改善箇所説明図

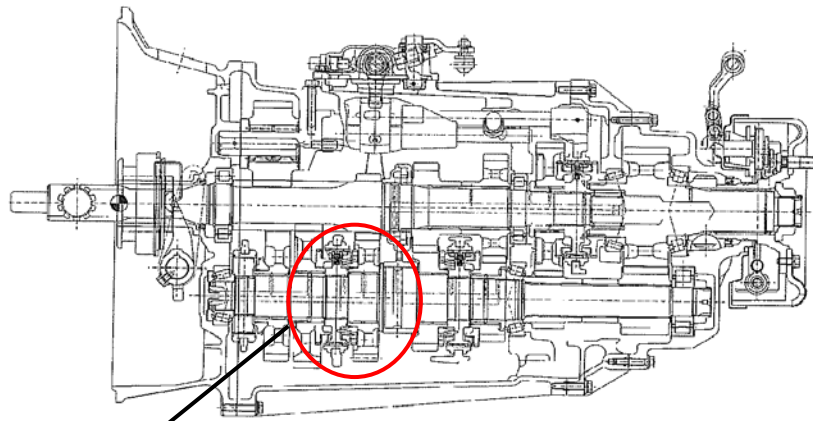
基準不適合発生箇所

作業用動力取出装置（PTO）付車の変速機において、カウンタシャフトとPTO用ギヤとの間の軸受強度が不足しているため、PTO使用時に当該軸受が破損することがある。そのため、そのまま使用を続けると、車軸駆動用軸に駆動力が伝わり、最悪の場合、PTO使用時に車両が動き出すおそれがある。

改善の内容:全車両、暫定措置として、PTOを使用しないよう使用者に要請する。
なお、恒久対策が決定次第、変速機を対策品と交換する。
